EJE TERRITORIAL
COMISIÓN DE USO DE SUELO

Asunto: Modificatoria del Trazado Vial de las calles Oe5B, y reforma vial de la calle S54A, Barrio Sierra Hermosa, parroquia Guamaní.

INFORME TÉCNICO N° AZQ-UTV-035-2018

ASUNTO: ELIMINACIÓN DE LA CALLE "Oe5B" Y REFORMA VIAL DE LA CALLE "S54A" CON LA INCORPORACIÓN DE LA CURVA DE RETORNO, EN EL SECTOR SIERRA HERMOSA, PARROQUIA GUAMANÍ.

Figura 1. Hoja vial N° 33010.

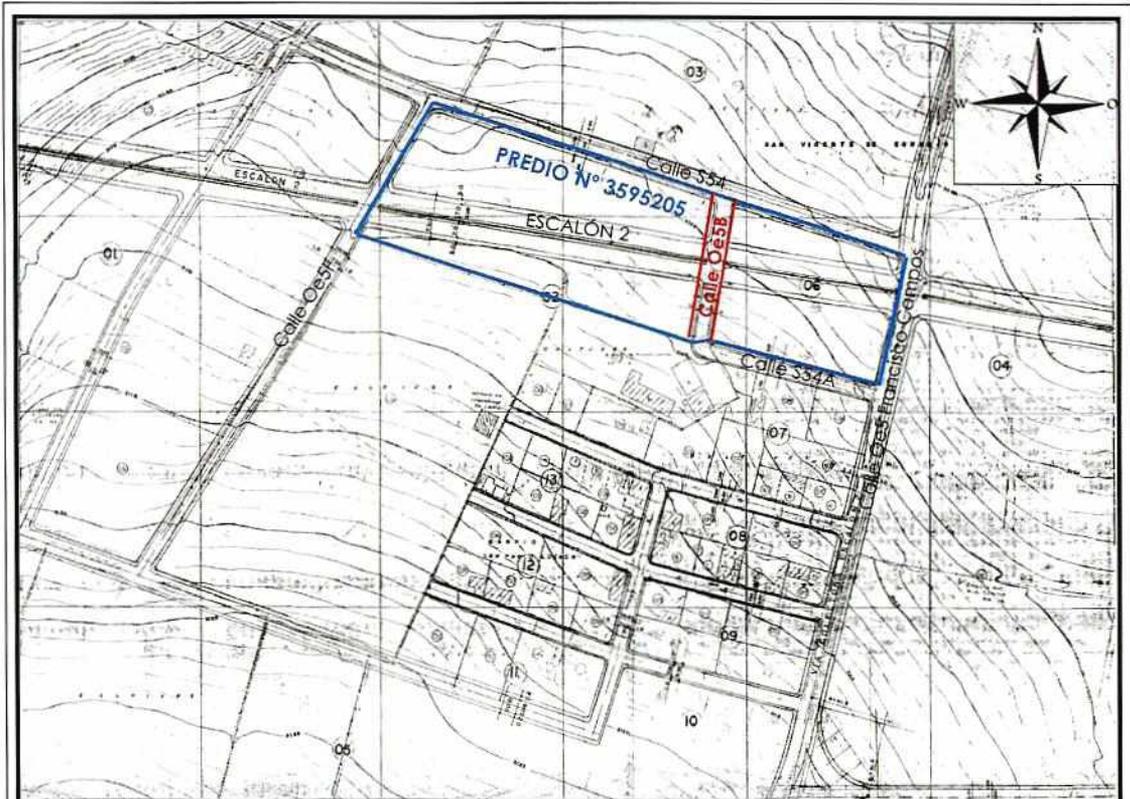
Además, por el interior del predio en dirección norte-sur se encuentra ubicada la calle "Oe5B" (todo el ancho del lote) como se puede observar en la Figura 1 y Figura 2.

Todas estas vías se encuentran aperturadas y en funcionamiento a excepción de la calle "Oe5B", que se halla cubierta de vegetación, como se puede apreciar en las siguientes fotografías:

Figura 3. Propuesta – trazado vial.

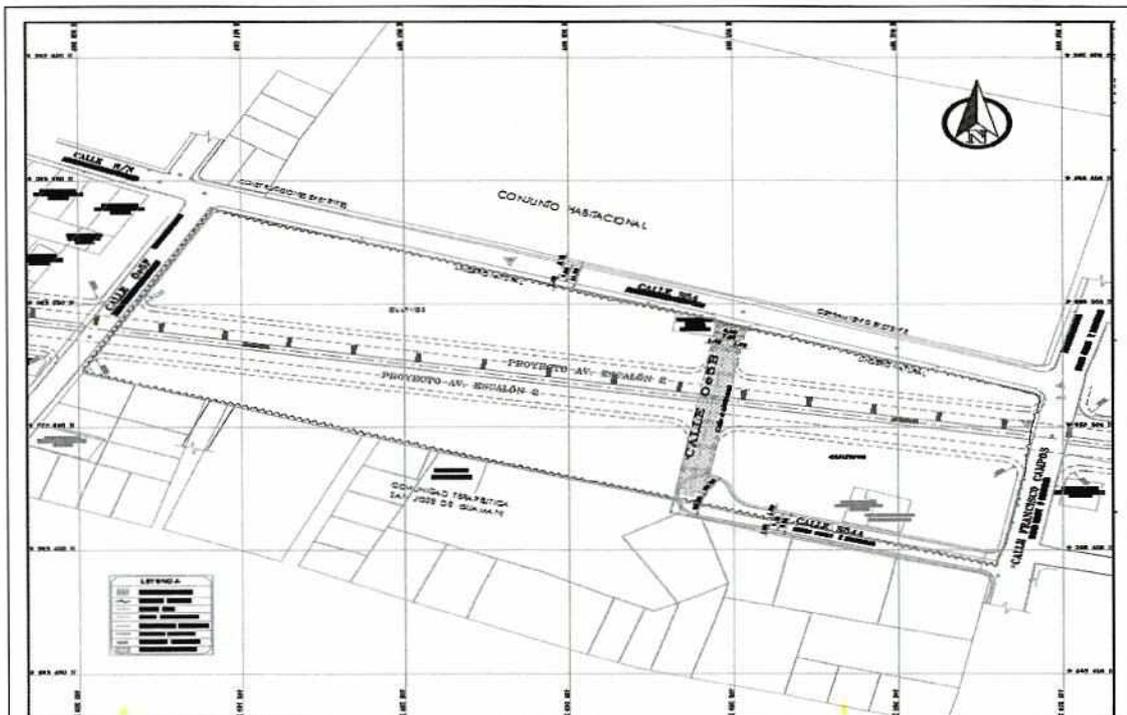
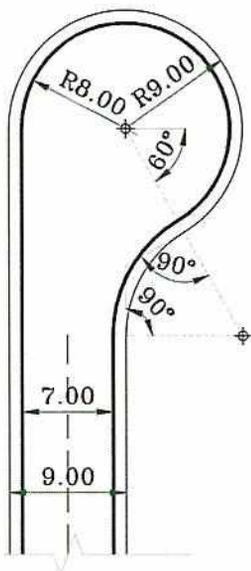
Respecto a la incorporación de la curva de retorno en la calle "S54A", cabe recalcar que al quedar eliminada la calle "Oe5B", es necesario implementar dicha curva con el fin de facilitar el retorno vehicular.

- La calle "Oe5B" no tiene ninguna funcionalidad.
- Una vez que se construya la Avenida Escalón 2, en este sector se tendrá una convergencia de varias vías a poca distancia que dificultaran el funcionamiento adecuado de la Av. Escalón 2.

- Una vez que se elimine la calle Oe5B, será necesario incorporar la curva de retorno en la calle "S54A", con lo cual se facilitara el retorno de los vehículos, la calle se encuentra adoquinada con bordillos y acera, se mantiene la misma sección transversal.

Curva de retorno - calle "S54A"

Curva de retorno	
Radio de lindero	9,00m
Radio de bordillo	8,00m
Acera	1,00m
